Drengen as

Dato rev.:	01.03.16
Gjelder:	Bytte til ny type powerpro kort
Symptom:	
Årsak:	Defekt original Powerpro. Nytt kort er av annen type.

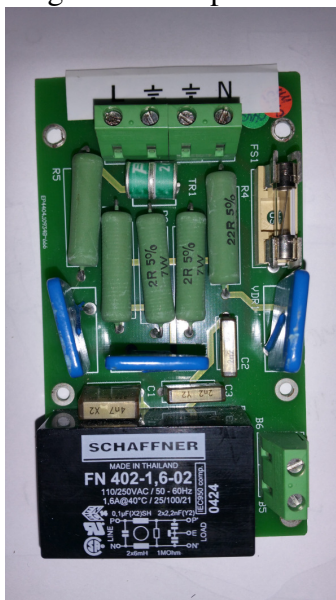
Det originale powerpro kortet (Neutron 0442) er erstattet av nytt kort (Neutron 9929).

Dette kortet er mindre og har andre tilkoblinger.
Kortet festes i den ene skrukoblingen.

Tilkoblinger:

P1 og P2: L og N

P3: Jord

P4 og P5: Til trafo.
